改善個所説明図

基準不適合発生箇所

補機駆動用ベルト

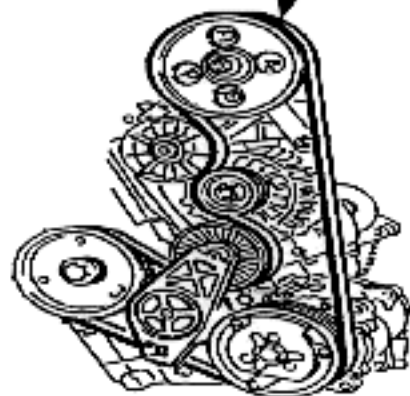
原動機において、補機類駆動用ベルトに強度不足ものがあり、そのままの状態で使用を続けると、当該ベルトが折損し、発電機およびパワーステアリングの機能が損われ、最悪の場合、原動機が停止するおそれがある。

製造メーカーがHutchinsonで、製造番号が8 167から8 183の場合は交換する。

全車両、当該ベルトの製造番号を確認し、該当するものは良品と交換する。
